WSSz -NZIP – 748 / 22

**dotyczy: postępowania w trybie przetargu nieograniczonego o wartości równej lub przekraczającej progi unijne określone na podstawie art. 3 ustawy Pzp na dostawę sprzętu medycznego do Pracowni Hemodynamiki, sprawa ZP 43/22**

Connectors available

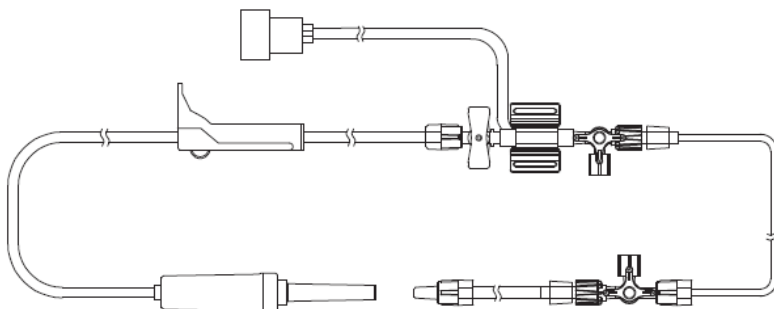
47. **Pakiet 50.** Która końcówka łączy przetwornik z kablem monitora?

**Wyjaśnienia: Przetwornik z kablem monitora łączy końcówka oznaczona na schemacie :B.Braun”.**
